1.1 CONCEPTO TÉCNICO No. CT:	**7691**
1.2 ÁREA:	ANÁLISIS Y MITIGACIÓN DE RIESGOS
1.3 COORDINACIÓN:	ESTUDIOS Y CONCEPTOS TÉCNICOS
1.4 REFERENCIA CRUZADA RADICADO FOPAE:	2014ER11373
1.5 RESPUESTA OFICIAL No.	RO-72972

2.1 SOLICITANTE:	CURADURÍA URBANA No. 2
2.2 PROYECTO:	Apartamentos Chapinero
2.3 LOCALIDAD:	2. Chapinero
2.4 UPZ:	90. Pardo Rubio
2.5 BARRIO O SECTOR CATASTRAL:	Granada
2.6 DIRECCIÓN:	Carrera 4A No 66-33
2.7 CHIP:	AAA0089LDPA
2.8 MANZANA CATASTRAL:	07
2.9 PREDIO CATASTRAL:	34
2.10 ÁREA (Ha):	(*)
2.11 FECHA DE VISITA:	Agosto 29 de 2014

Figura No. 1. Localización general del proyecto ubicado en la Carrera 4A No 66-33, en el Plano Normativo de Amenaza por Remoción en Masa del POT (Decreto 190 de 2004), el cual se encuentra en amenaza MEDIA.

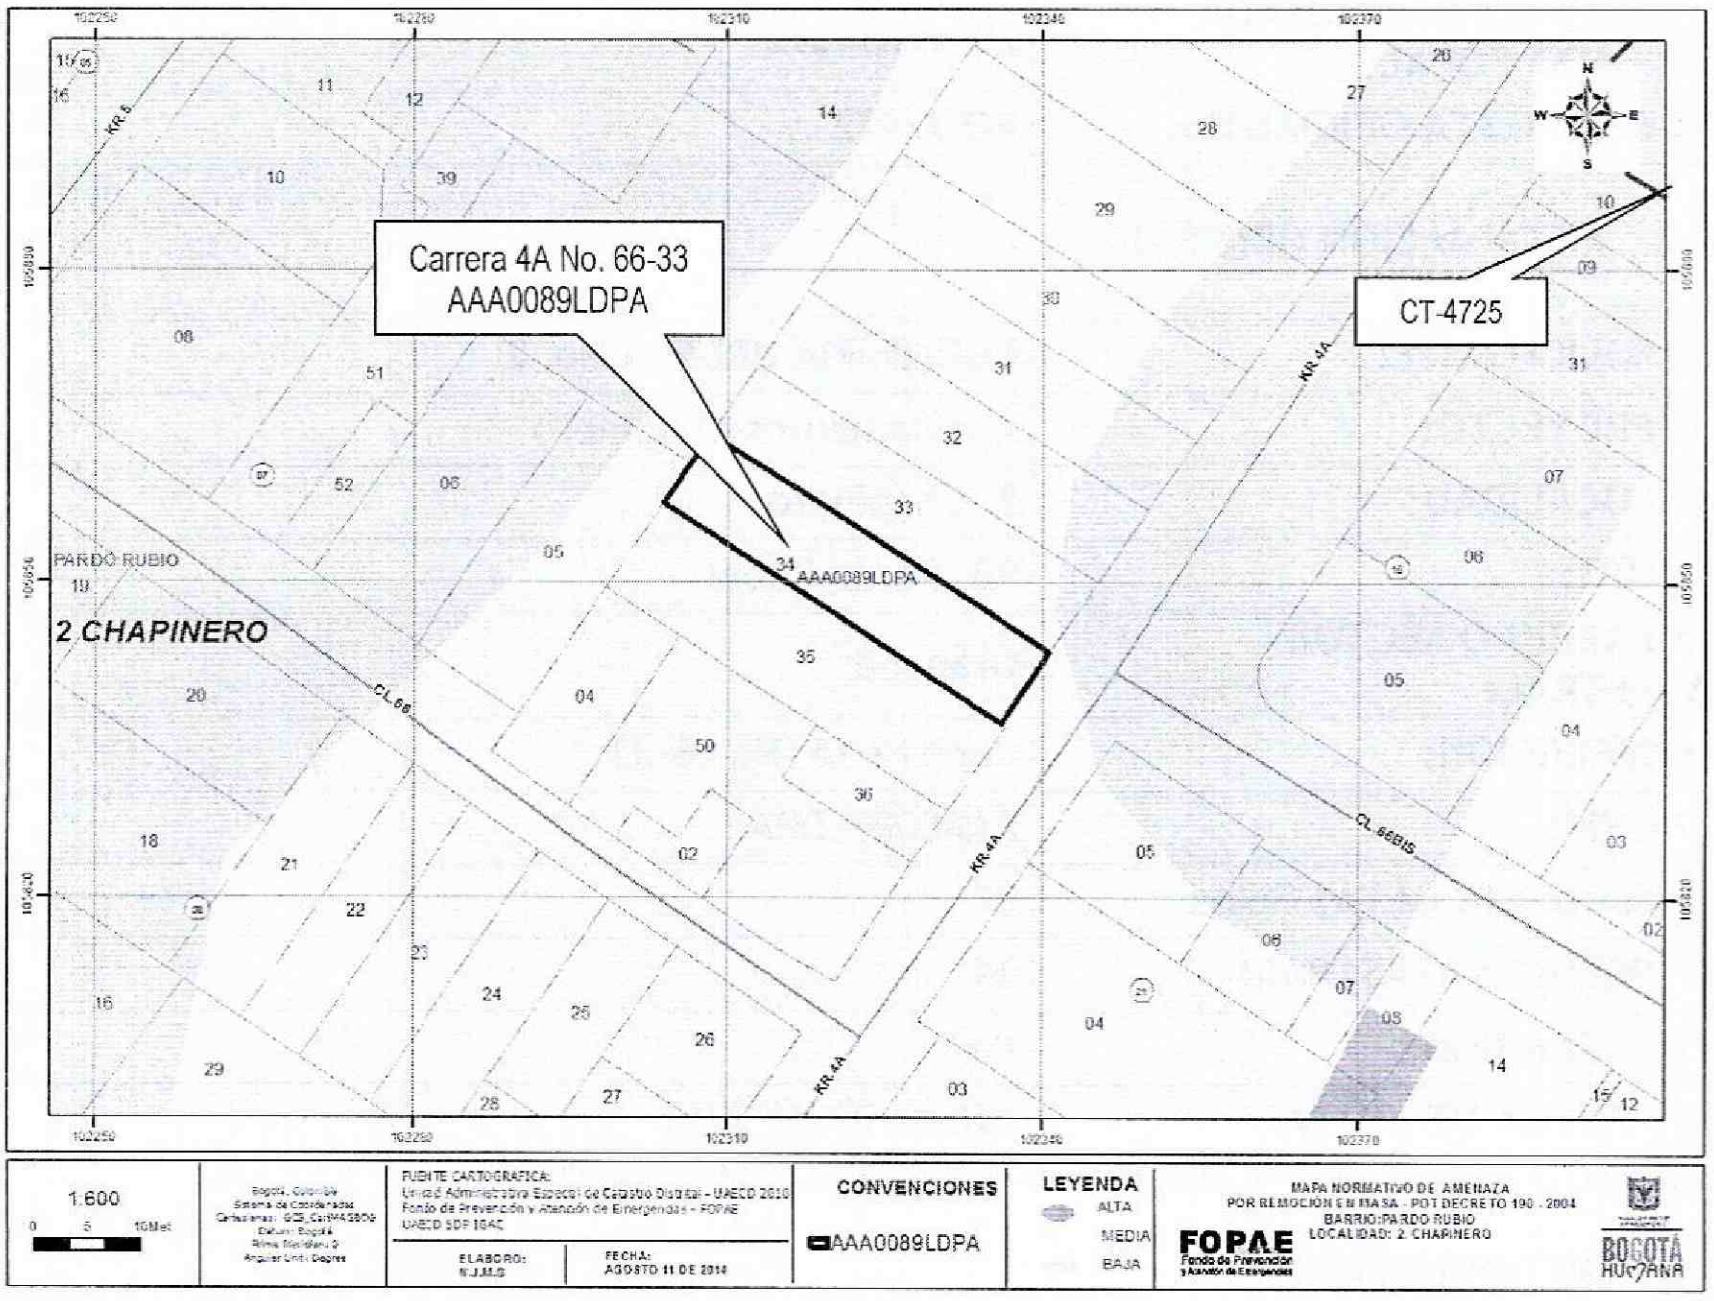
Conforme con el plano normativo de "Amenaza por Remoción en Masa" del Plan de Ordenamiento Territorial de Bogotá - POT, el sector del proyecto ubicado de la Carrera 4A No 66-33, de la Localidad de Chapinero, se encuentra en una zona de AMENAZA MEDIA por procesos de remoción en masa (Figura 1).

Fotografía No. 1. Predio del proyecto ubicado en la Carrera 4A No 66-33, de la localidad de Chapinero.

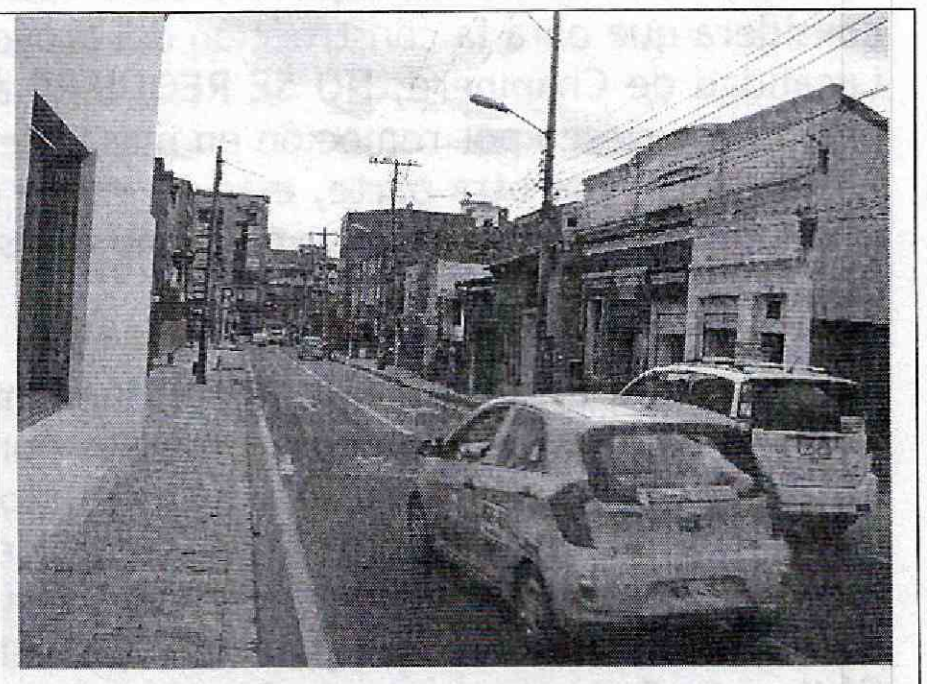
En el momento de la visita, en el predio objeto del presente concepto técnico, se encontró una construcción de dos (2) niveles en mampostería simple y sin evidencias de afectación por procesos de remoción en masa activos que involucren el área del proyecto.

El sector en donde se emplaza la citada edificación corresponde con uso de suelo urbano con edificaciones de tipo residencial hasta de ocho (8) pisos, posee una pendiente baja y se encuentra altamente consolidado; así mismo, las vías del sector cuentan con sistemas de drenaje para el manejo de escorrentía superficial, que se conectan con la red de alcantarillado pluvial; también cuenta con un sistema de alcantarillado sanitario, en el momento de la verificación técnica adelantada no se evidenciaba daños o patologías que permitan identificar o definir la presencia de procesos de inestabilidad geotécnica en el área del proyecto. A pesar de lo anterior, se advierte que cualquier intervención que se realice, debe tener en cuenta la presencia de la infraestructura aledaña, por lo que el responsable del proyecto debe garantizar en todo momento la estabilidad general del lote y su entorno.
